DIRECCIÓN DE PREVENCIÓN Y ATENCIÓN DE EMERGENCIAS

CONCEPTO TÉCNICO No. CT - 4595

Localidad	4. SAN CRISTÓBAL
UPZ	32 San Blas
Barrio	Las Mercedes
Dirección	Carrera 7 B Bis A Este # 17 -72 Sur
CHIP	AAA0000RHSK
Información Catastral	MANZANA - 29 LOTE – 07
Fecha de Visita	28 de Diciembre de 2006
Área (Ha)	0.003
Solicitante	Curaduría Urbana No. 1
Población beneficiada	1 Familia – 4 personas
Tipo de Amenaza	Remoción en Masa

Figura No. 1. Localización del Predio ubicado en la Carrera 7 B Bis A Este # 17 -72 Sur, de acuerdo con el Plano Normativo de Amenaza por Remoción en Masa del P.O.T.

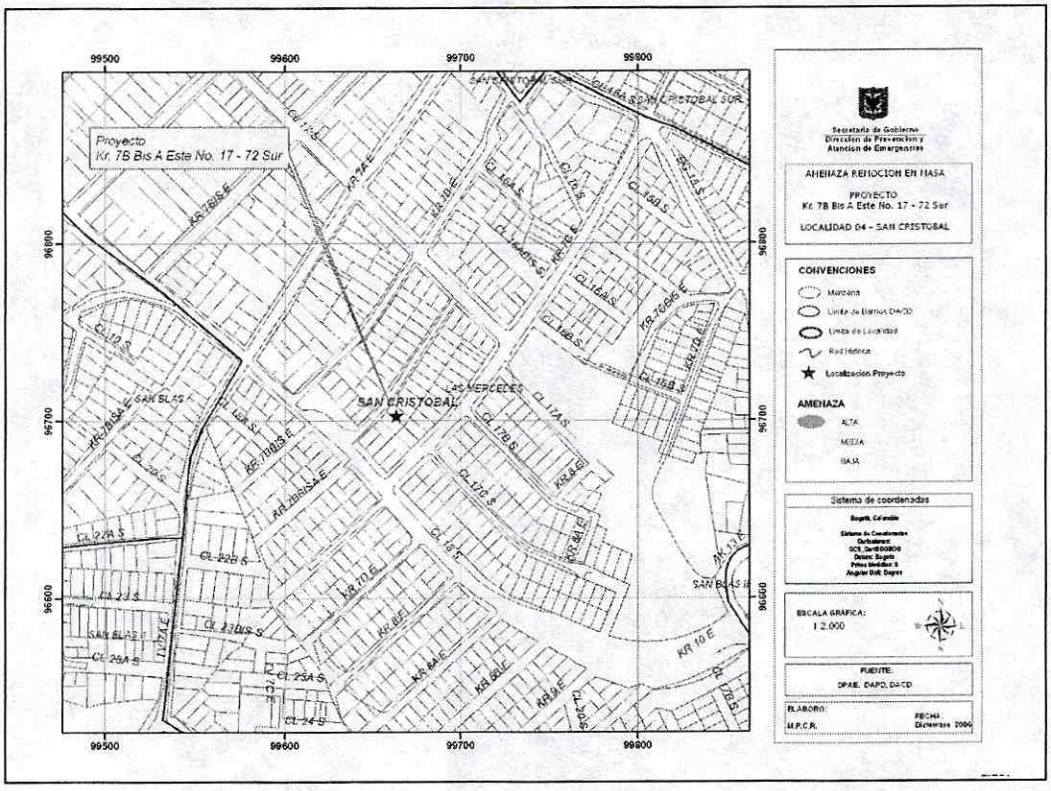
De acuerdo con el plano normativo No. 3 (Amenaza por remoción en masa) del Plan de Ordenamiento Territorial de Bogotá – POT (Decreto 190 de 2004, por el cual se compilan los decretos 619 de 2000 y 469 de 2003), el sector donde se localiza el predio de la Carrera 7 B Bis A Este # 17 -72 Sur, se encuentra en una zona de **AMENAZA MEDIA** por procesos de remoción en masa (Figura No.1).
